febi 14110

Opel Corsa B, Tigra A

Set zupčastog kaiša

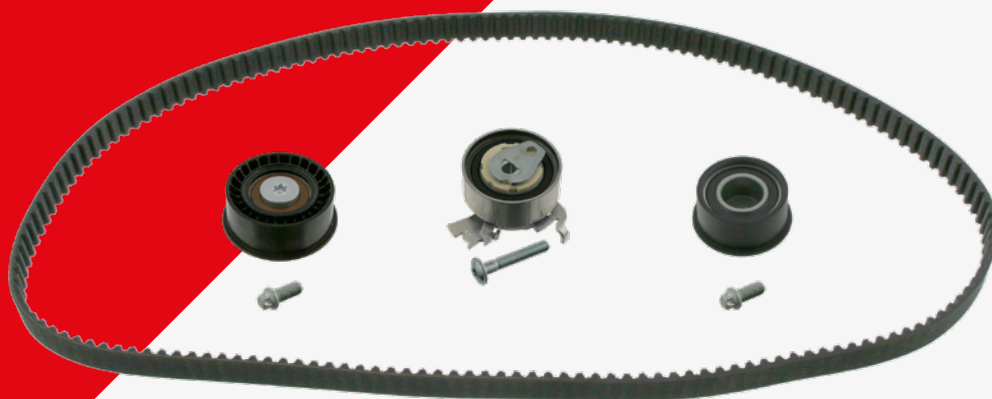
Može doći do pucanja zupčastog kaiša.

Model remenice je promenjen od strane proizvođača vozila. Kod stare verzije remenice (1) metalni deo je bio blago iznad površine naleganja kaiša, što prouzrokuje oštećenja. Posledica je da se kaiš krivi i puca. Ovo može dovesti i do velikih oštećenja motora.

febi preporučuje da se pre ugradnje seta zupčastog kaiša febi 14110 proveriti da li je deo remenice iznad površine naleganja kaiša i po mogućstvu da se zameni novom verzijom (2) (Opel 5614 430 plan). Zupčasti kaiš bolje naleže na novu remenicu čime se obezbeđuje duži vek trajanja. Važno je i da se nakon zamene remenice zameni i zupčanik radilice (3) (Opel 0614 546) i vijak (4) (Opel 0614 932 Torx).

Preporučuje se i zamena vodene pumpe!
